兼容性公告

标题	关于 ESP32-C2 芯片版本 v2.0 的兼容性公告
发布日期	2025/03/03
公告编号	AR2025-001
编号	NA
版本	V1.0

ESP32-C2 芯片版本 v2.0 所需的 ESP-IDF 版本

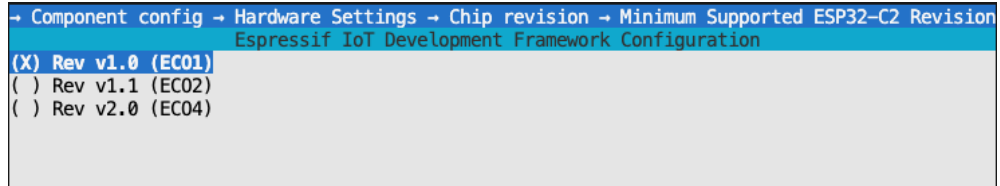
发布分支	推荐版本	需求版本
release/v5.4	5.4+	5.4
release/v5.3	5.3.2+	5.3.2
release/v5.2	5.2.4+	5.2.4
release/v5.1	5.1.5+	5.1.5
release/v5.0	5.0.8+	5.0.8

注意：v5.3.2 及 v5.1.5 版本若显示不兼容的报错为误报，需在“menuconfig”中使“ESP32C2_REV2_DEVELOPMENT”选项以禁用错误提示
